TRIBUNAL JUDICIAIRE DE ROUEN

AFFAIRE:
SDC ECLAT DE VERT c/
T2C – EDELIS – LIOREL – LB Etanchéité – SMABTP – Assurance Service –
FOLLET – QUALICONSLT – SODEREF Ingénierie

NOTE DE SYNTHÈSE N°1 **VALANT PRE-RAPPORT**

Notre Numéro de dossier: 2021/010
N° Rôle Général: 20/00455
N° Mesure d'instruction: 21/00000094
N° Portalis : DB2W-W-B7E-KRBF

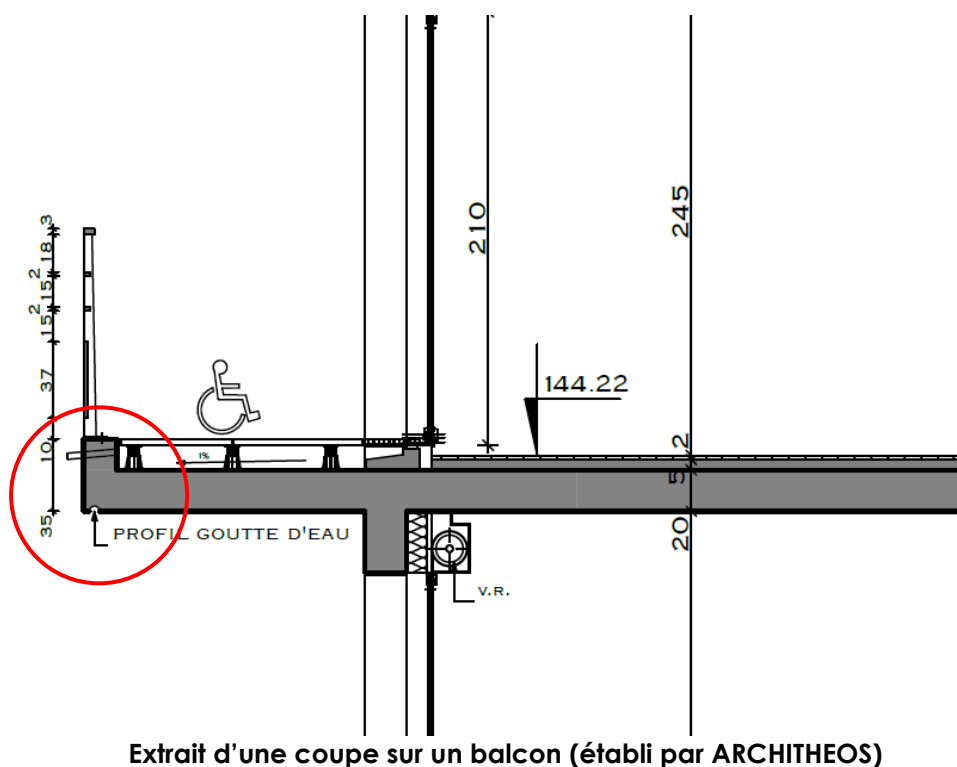
Les effets conjugués de l'absence de pente des dessus d'acrotères et de l'absence de couvertines les protégeant, le mode de fixation des garde-corps (platines fixées directement dans le béton), les jonctions planchers des balcons / murs latéraux laissées sans drainage ni protection hydrofuge, ainsi que les traversées d'acrotères des barbacanes sans véritable étanchéité périphérique, contribuent tous à l'apparition des désordres.

Il est évident qu'une peinture appliquée sur un support qui prend l'eau ne peut que se dégrader.

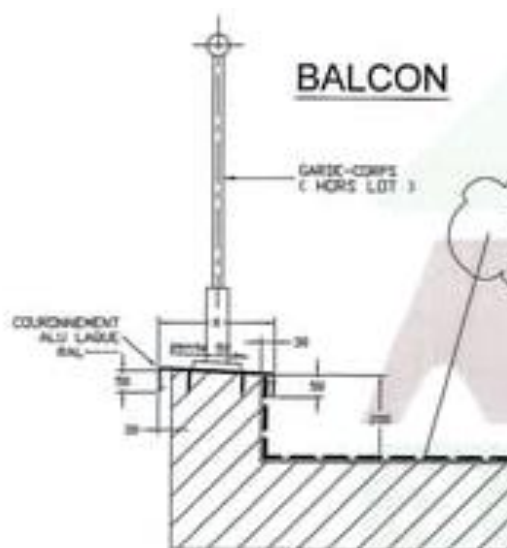
En synthèse de ce chapitre sur l'imputabilité de ce grief n°2, il convient de retenir les implications provisoires suivantes :

- ARCHITHEOS pour 20%, en raison de l'omission commise en phase d'études,
- Messieurs Bruno LIOREL et Bruno FOLLET pour 60% de façon conjointe et solidaire, en attendant des éléments plus précis sur les missions de chacun,
- LB ETANCHEITE pour 20%, en raison du non-respect du CCTP (*sauf à démontrer que ces prestations lui aient été enlevées de son marché de travaux*).
